监理工作联系单

工程名称：通威省级渔业精品园 40MWp 渔光一体项目 编号：ZHJL-09

事由：关于开关站桩基质量的问题

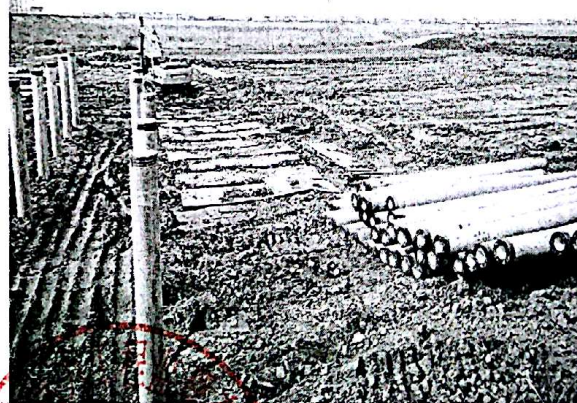
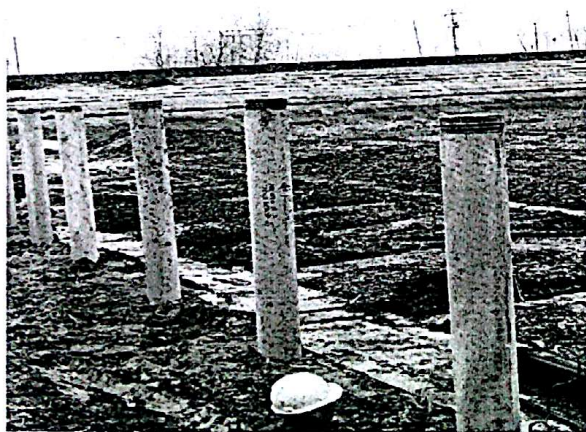
内容：你公司承包施工的本项目工程，开关站已开始打桩施工，监理巡视检查发现：个别桩基垂直度、标高偏差较大，影响整体观感。现业主、监理要求现场施工项目部加大质量管理力度，对桩基施工人员做好技术交底，必须按图纸设计要求施工。锤重的选择要根据工程地质条件、桩的类型、结构、密集程度及施工条件来决定，应使锤跳动正常。控制好管桩基准高度、垂直度，不得出现桩顶标高呈波浪状现象，保证桩基排列整齐、美观。
